SVAR PÅ HENVENDELSER FRA HØRING

FORSLAG TIL AMALIEGADE NORD OG KOMMUNEPLANTILLÆG OG MILJØRAPPORT

- Lokalplantegninger
Tegning 5 Bebyggelsens omfang og placering
-Etageangivelse rettes fra 3 etager til 4 etager.

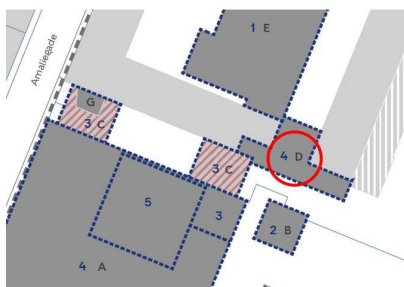
2. Bygherre har påpeget en fejl på 'Tegning 5. Bebyggelsens omfang og placering', hvor etagehøjden er angivet til tre etager, hvor den korrekte højde er fire etager, som den også er angivet på alle illustrationer i lokalplanforslaget.

Ad. 2 Forvaltningen medgiver, at der er en fejl på 'Tegning 5 Bebyggelsens omfang og placering', hvor etageantallet ved en fejl er angivet til tre etager på tilbygning til eksisterende byggeri, hvor der på tegningen burde have stået fire etager. Med ændringen ændres ikke på den i projektet og redegørelsen viste højde af tilbygningen. Det drejer sig udelukkende om en fejl på tegningen.

Forvaltningen foreslår, at tegningen rettes. Følgende ændringer foreslås:

Etageantal rettet tre til fire etager indenfor den røde cirkel

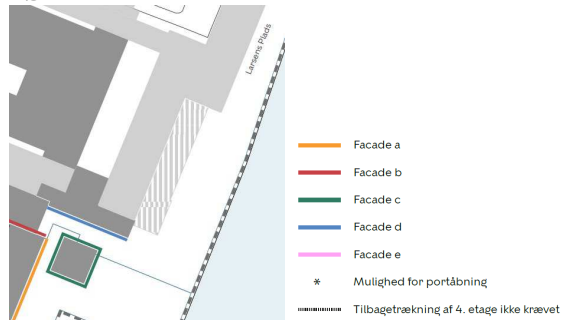
Lokalplanen ønskes også opdateret fsv. et tidligere fremsendt byggeønske fra bygherre om at etablere tagterrasse på eksisterende bygning mod havnepromenaden til medarbejderne. Terrassen udføres med glasværn på eksisterende høj kælder med udgang fra Esplanaden 50 og med begrønning på 10%.

s. 9. Tagterrasser *Der muliggøres tagterrasser på 3-4 etage på den nye*

bebyggelse på Amaliegade 44 (byggefelt A) og på eksisterende høj kælder mod promenaden. Det fastlægges, at der skal være beplantning på tagterrasserne. på den nye bebyggelse på Amaliegade 44 (byggefelt A)

TEGNING 6a Bebyggelsens ydre fremtræden

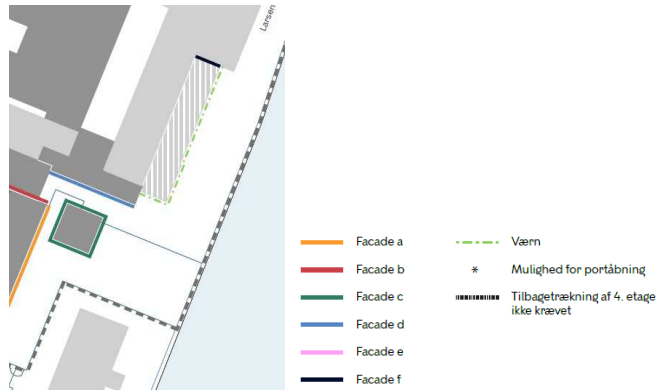
2. Bygherre har oplyst, at der ønskes mulighed for tilbagetrukket tagterrasse på 4. etage, der ved en fejl ikke fremgik af det underliggende materiale til lokalplanen. Bygherre har fået udarbejdet en opdateret støjberegning, der viser, at den beregnede vejstøjbelastning på den ønskede terrasse er beregnet til under miljøstyrelsens vejledende grænseværdier for kontorer på 63 dB.

- *Facade f indsats for at muliggøre dør.*

- *Signatur og markering indsats for at muliggøre glasværn.*
